ESCALA	Material	Zamak	DESCRIPCIÓN	EDICIÓN	CÓDIGO
1:1	Acabado	Su color	MANETA MONOMANDO CUBIC PARA CARTUCHO ø40	006	MN0027-00
	Peso	0.166 kg

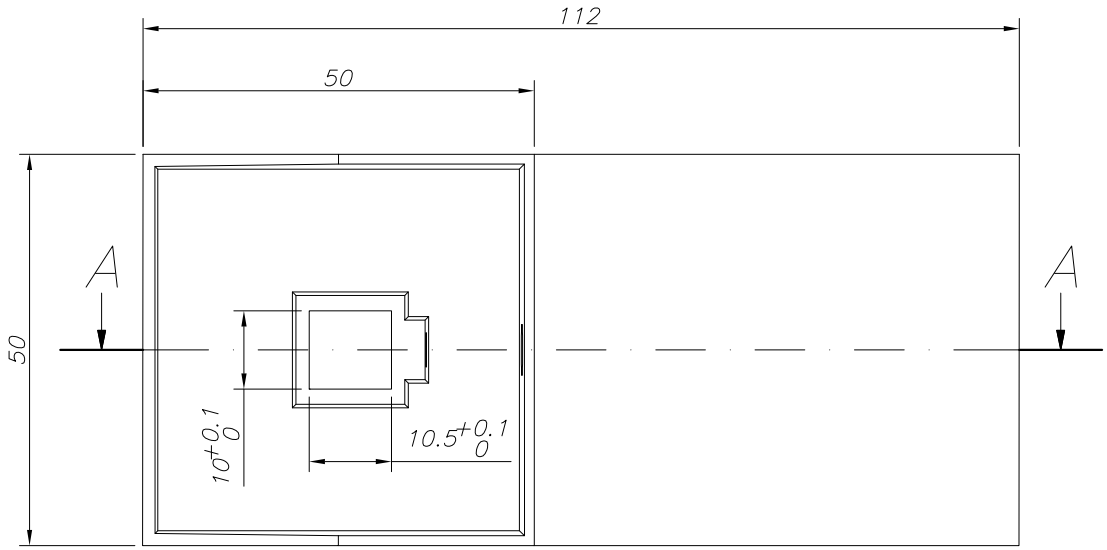
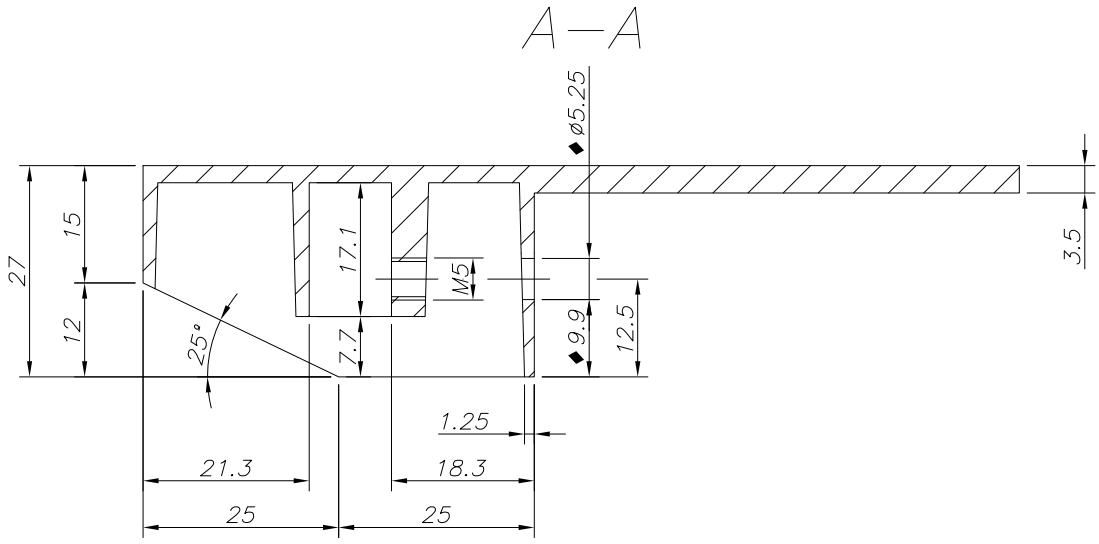
Modif. 4					mz
Modif. 3					
Modif. 2	18/04/22	J. PEIRO	Agujero a ø5.25 para colocar índice goma		
Modif. 1	09/03/20	J. PEIRO	Ajuste ángulo parte trasera evitar roce casquillo		M.Z. DEL RIO, S.A.
Dibujado	28/10/13	A. SANZ	TOLERANCIAS GENERALES SIN IDENTIFICACION SEGUN EN22768-1		
Comprobado		S. GALVE	DIMENSIONES LINEALES (mm) ±0.1	ROSCAS H-6 MECANIZADO GENERAL N9: EXCEPTO LOS INDICADOS
